泊発電所

地盤(敷地の地質・地質構造)

(Hm2段丘堆積物の堆積年代に関する検討)

光ルミネッセンス(OSL)年代測定における補正年代値の誤りについて

④-1 茶津地点 (Hm3, Hm2) のまとめ (2/2)

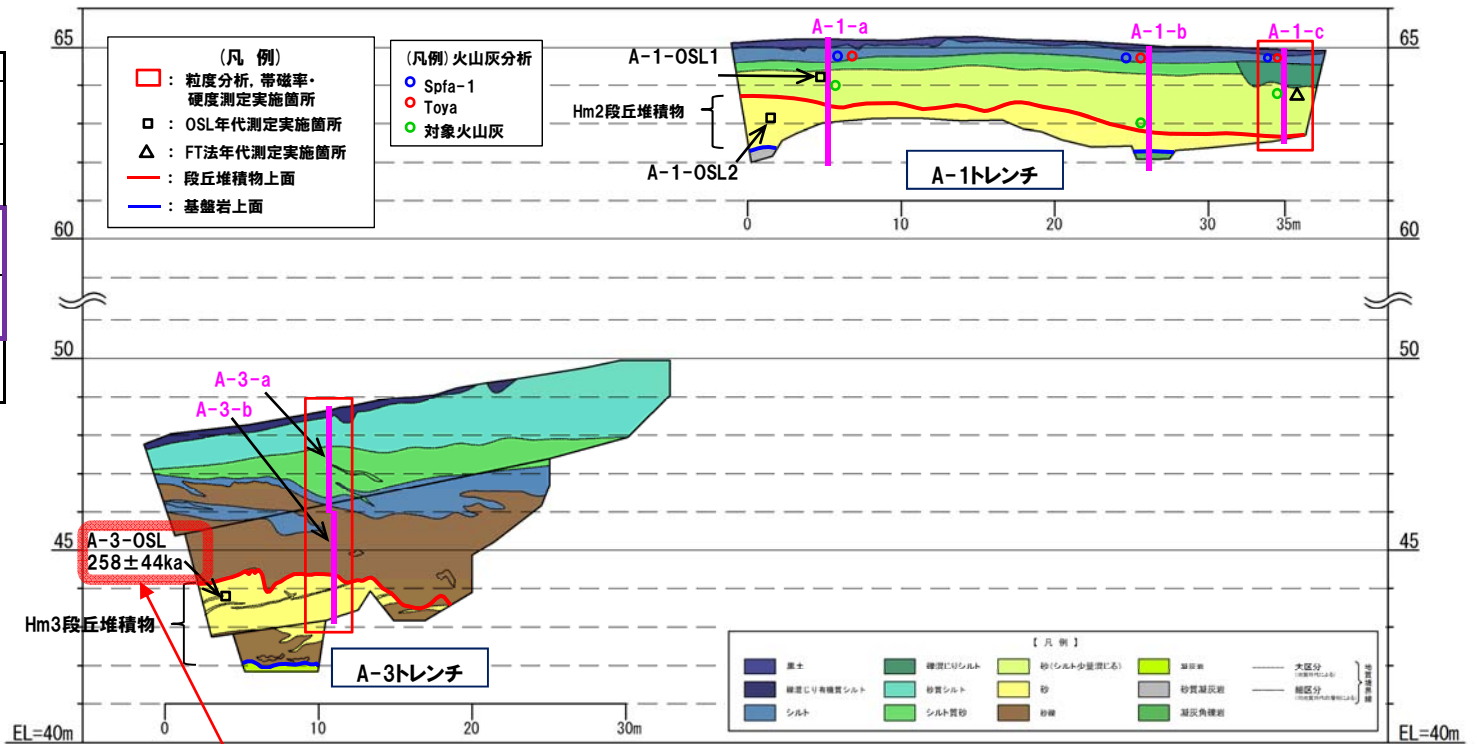
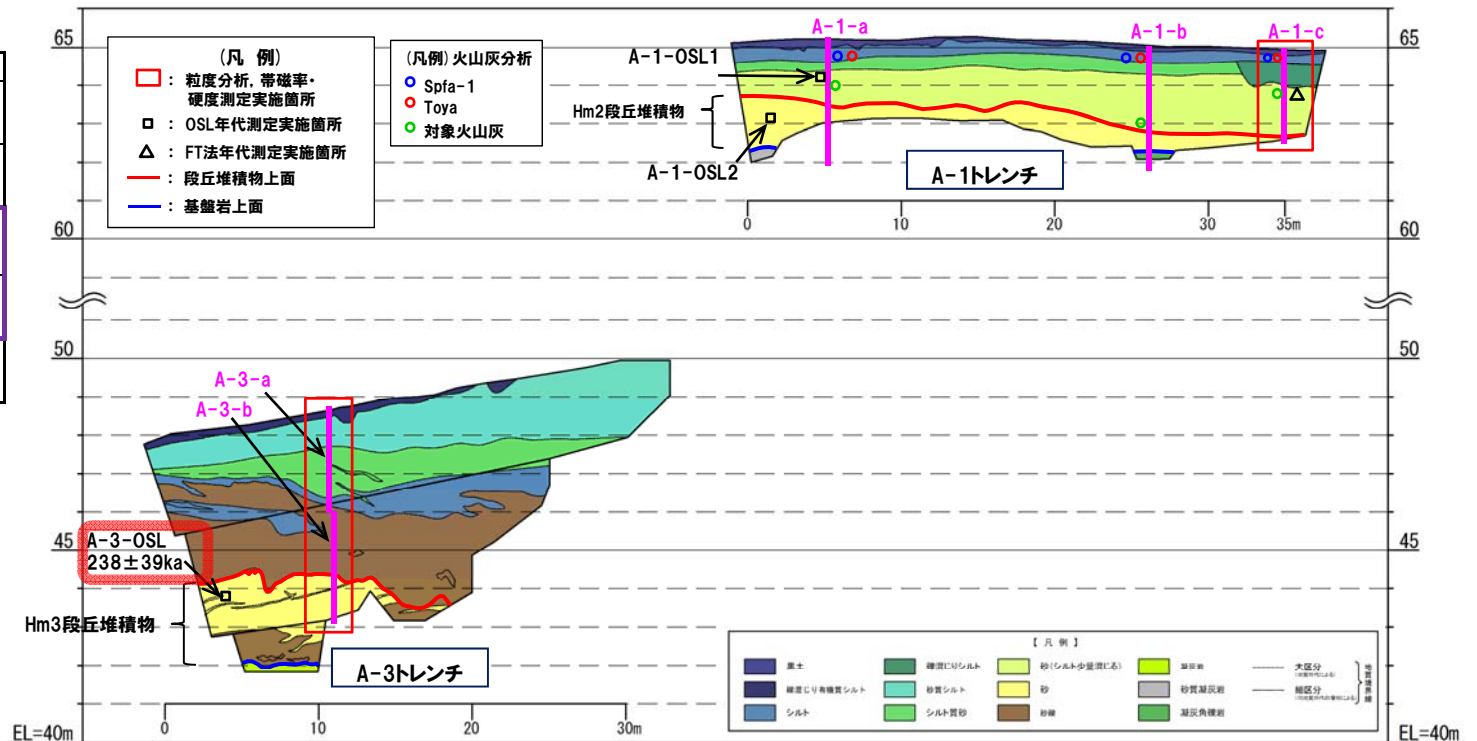
- Hm3段丘堆積物から得られたOSL年代測定値「258 ± 44ka」は、信頼性の高い年代値と判断され、概ねMIS7の年代値を示す。
- 本年代値は、本地点におけるHm3段丘がMIS7の海成段丘に認定されることと整合的である。

誤った補正年代値

- Hm3段丘堆積物から得られたOSL年代測定値「238 ± 39ka」は、信頼性の高い年代値と判断され、概ねMIS7の年代値を示す。
- 本年代値は、本地点におけるHm3段丘がMIS7の海成段丘に認定されることと整合的である。

④-2-3 茶津地点 (Hm3)「A-3トレンチ」-OSL年代測定結果-

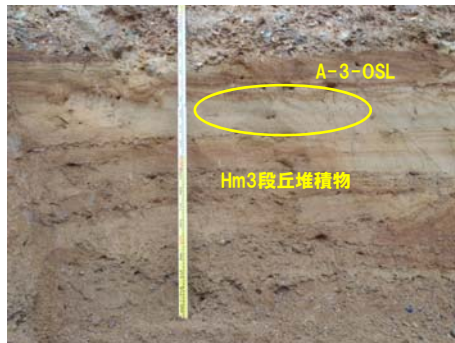
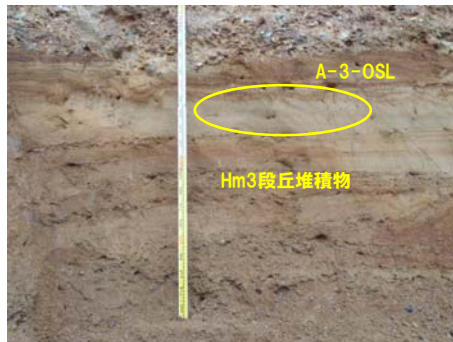
○当該試料より、OSL年代測定値「258±44ka」が得られた。

誤った補正年代値

○当該試料より、OSL年代測定値「238±39ka」が得られた。

②-3-6 茶津地点 (Hm2)「A-1トレンチ」-OSL年代測定結果 (2/2) -

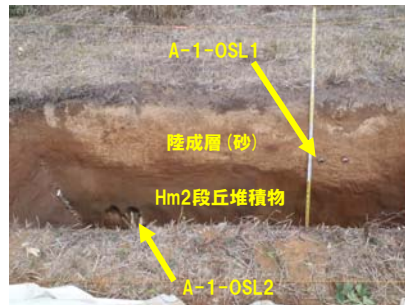
試料 (層相)	等価線量 D ₀ (Gy)	飽和線量 2D ₀ (Gy)	g _{2days} 値 (%/decade)	年間線量 (Gy/ka)	未補正年代値 (ka)	補正年代値 (ka)	飽和年代値 (ka)	信頼性
A-1-OSL1 (砂)	362±31	1391	2.46±1.24	2.70±0.20	134±15	257±36	515	×
A-1-OSL2 (砂)	464±38	1430	3.33±2.08	2.07±0.15	224±24	732±205	691	×
A-2-OSL (砂)	429±22	1289	2.21±0.73	1.85±0.12	232±19	460±47	697	×

誤った補正年代値

試料 (層相)	等価線量 D ₀ (Gy)	飽和線量 2D ₀ (Gy)	g _{2days} 値 (%/decade)	年間線量 (Gy/ka)	未補正年代値 (ka)	補正年代値 (ka)	飽和年代値 (ka)	信頼性
A-1-OSL1 (砂)	362±31	1404	2.46±1.24	2.70±0.20	134±15	200±25	520	×
A-1-OSL2 (砂)	464±38	1488	3.33±2.08	2.07±0.15	224±24	402±55	719	×
A-2-OSL (砂)	429±22	1309	2.21±0.73	1.85±0.12	232±19	359±33	709	×

②-2 「C-1トレンチ」-OSL年代測定結果-

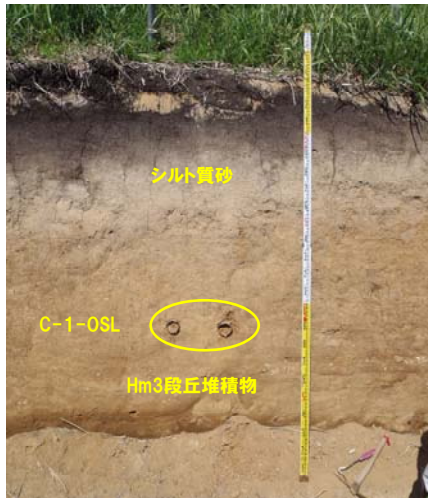
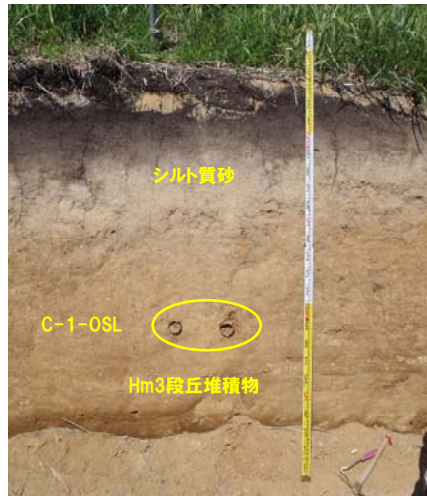
○当該試料より OSL年代測定値「523±128ka」が得られた。

誤った補正年代値

○当該試料より OSL年代測定値「362±54ka」が得られた。
